AMENAGEMENT GLOBAL DU PARC ASTERIX

DOSSIER D'ENQUETE PUBLIQUE ET AUTORISATION ENVIRONNEMENTALE

Pièce J : Avis émis dans le cadre du projet et mémoires en réponse associés

Date
Mars 2024

Localisation générale des sites compensatoires in situ et ex situ

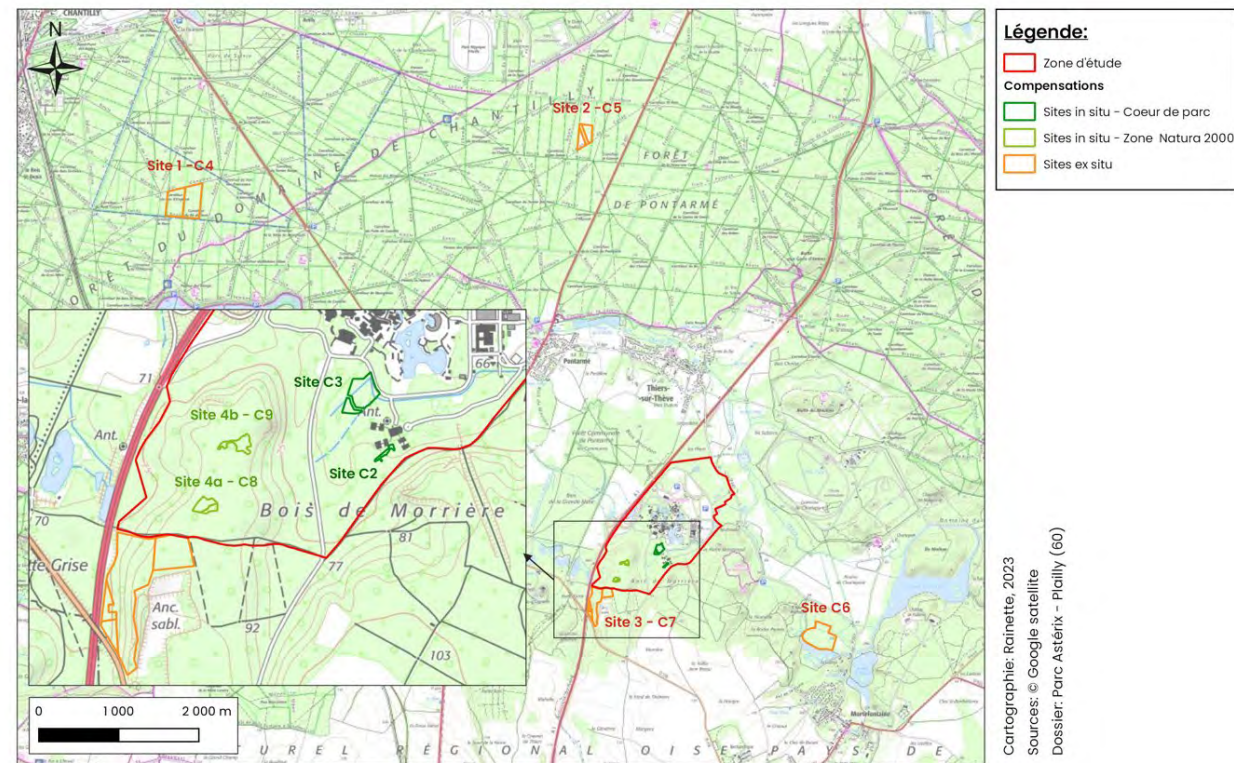
Par ailleurs, la localisation des mesures de compensation n'est pas bien présentée dans le dossier. Il manque des plans de localisation lisibles.

Une carte synthétique est déjà présente dans le dossier. Sont présentées sur cette carte l'ensemble des sites de compensation *in situ* et *ex situ* par rapport à la localisation du Parc Astérix afin d'illustrer leurs proximités fonctionnelles. Cette carte a été remise à jour suite à la modification du site C1 et est présentée ci-dessous. En effet, comme précisé dans le mémoire en réponse, une recherche foncière est en cours pour la compensation du couple de Petit gravelot. Des secteurs ont été identifiés pour lesquels des contacts avec les propriétaires dont des collectivités sont en cours.

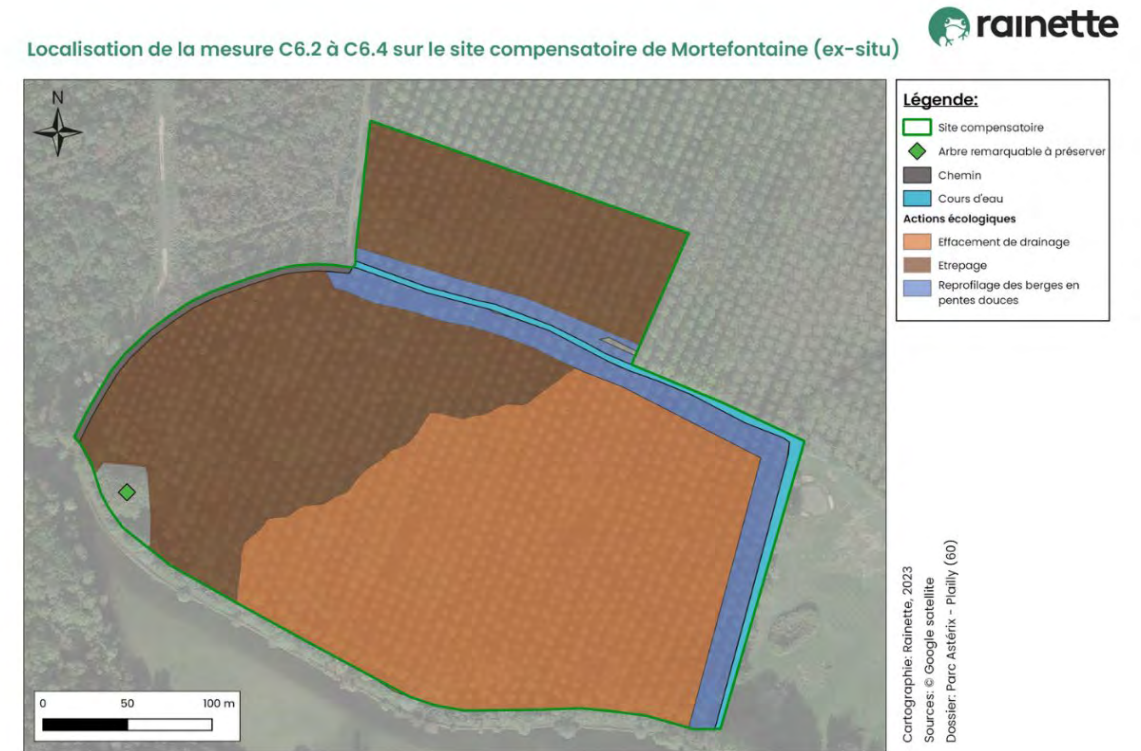
Concernant la mesure C6.4, la méthodologie de reprofilage des berges du ru, comprenant un curage de 20 à 40 cm du lit, entre en effet en contradiction avec le comblement des drains présents sur la parcelle (mesure C6.3). Ce curage aurait pour effet d'abaisser le niveau de la nappe sur les alentours du ruisseau et donc potentiellement de baisser les classes d'hydromorphie des sols aux alentours. La mesure C6.4 concernant le ruisseau sera donc modifiée dans le rapport, en abandonnant le racleage du lit qui avait pour but d'augmenter la conductivité hydraulique du cours d'eau et en conservant le reprofilage des berges uniquement, selon un profil relativement doux avec une pente de l'ordre de 30-45% en intégrant les préconisations du Sitrarive pour diversifier les faciès et sinuer le ru de la TourRochefort à savoir : maintenir l'action de reprofilage avec l'utilisation de la terre sableuse pour rendre plus sinueux le ru et ainsi favoriser la connexion entre la zone humide et le cours d'eau. Cette mesure permettra d'augmenter les surfaces d'expressions de la végétation héliophyte, notamment à l'Est.

La carte de synthèse des mesures C6.2, 6.3 et 6.4 est reprise ci-après ainsi que des photos du ru existant.

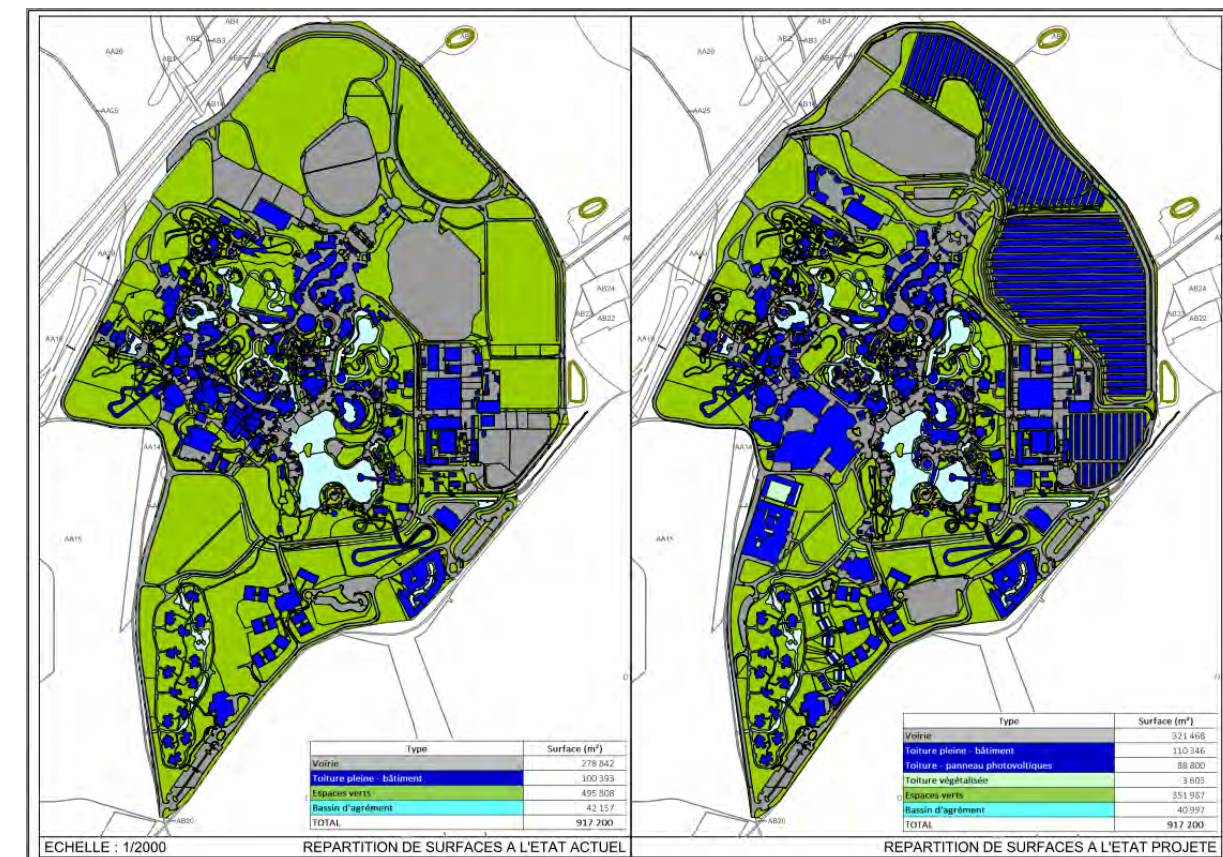
Il recommande également que les équipements en panneaux photovoltaïques des parkings soient complets, afin d'abaisser la pression portant sur les milieux naturels liés à l'installation de centrales photovoltaïques au sol. Ces panneaux photovoltaïques devront toutefois être munis de dispositifs de réduction du risque de collision avec la faune et d'attraction pour les espèces d'insectes aquatiques via la pose de lignes blanches d'au moins 1 cm d'épaisseur près des 4 contours. Un travail sur les toitures existantes et nouvellement créées apparaît important, afin de viser une mixité de végétalisation et d'installations photovoltaïques (toitures « biosolaires »).

Le projet prévoit bien l'implantation des panneaux photovoltaïques sur les parkings visiteurs du Parc Astérix et non pas au sol. Pour le moment comme le montre le schéma ci-dessous, il est prévu d'équiper une grande partie des parkings visiteurs. L'étude de faisabilité pour le potentiel photovoltaïque est en cours. Il semblerait que le potentiel optimal n'est pas d'équiper l'ensemble des parkings.

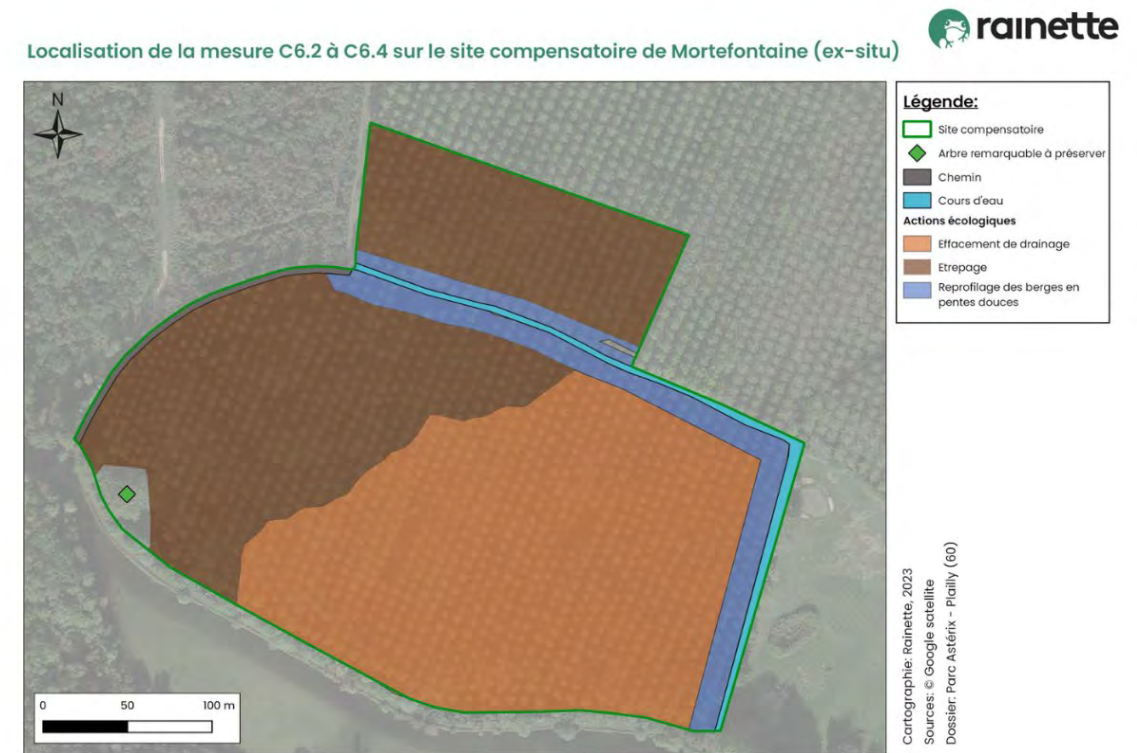
Concernant la mesure C6.4, la méthodologie de reprofilage des berges du ru, comprenant un curage de 20 à 40 cm du lit, entre en effet en contradiction avec le comblement des drains présents sur la parcelle (mesure C6.3). Ce curage aurait pour effet d'abaisser le niveau de la nappe sur les alentours du ruisseau et donc potentiellement de baisser les classes d'hydromorphie des sols aux alentours. La mesure C6.4 concernant le ruisseau sera donc modifiée dans le rapport, en abandonnant le raclage du lit qui avait pour but d'augmenter la conductivité hydraulique du cours d'eau et en conservant le reprofilage des berges uniquement, selon un profil relativement doux avec une pente de l'ordre de 30-45% en intégrant les préconisations du Sitrarive pour diversifier les faciès et sinué le ru de la TourRochefort à savoir : maintenir l'action de reprofilage avec l'utilisation de la terre sableuse pour rendre plus sinueux le ru et ainsi favoriser la connexion entre la zone humide et le cours d'eau. Cette mesure permettra d'augmenter les surfaces d'expressions de la végétation hélophyte, notamment à l'Est.

La carte de synthèse des mesures C6.2, 6.3 et 6.4 est reprise ci-après ainsi que des photos du ru existant.

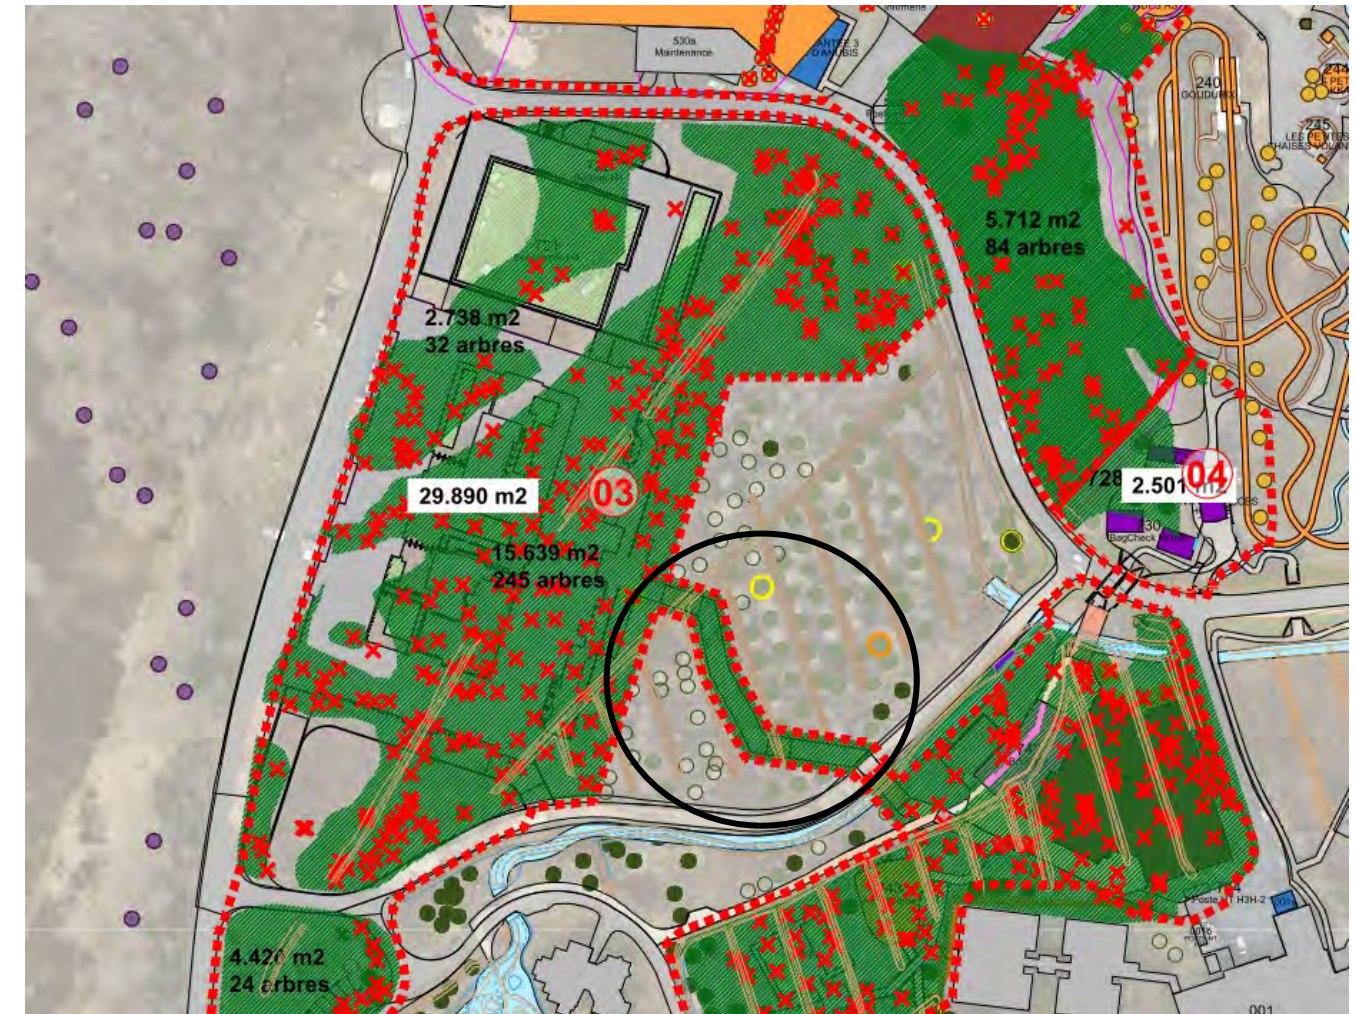
Concernant la passerelle – mesure R15 :

La surface liée à la passerelle sera bien ajoutée dans les surfaces défrichées comme indiquée sur le plan ci-dessous.
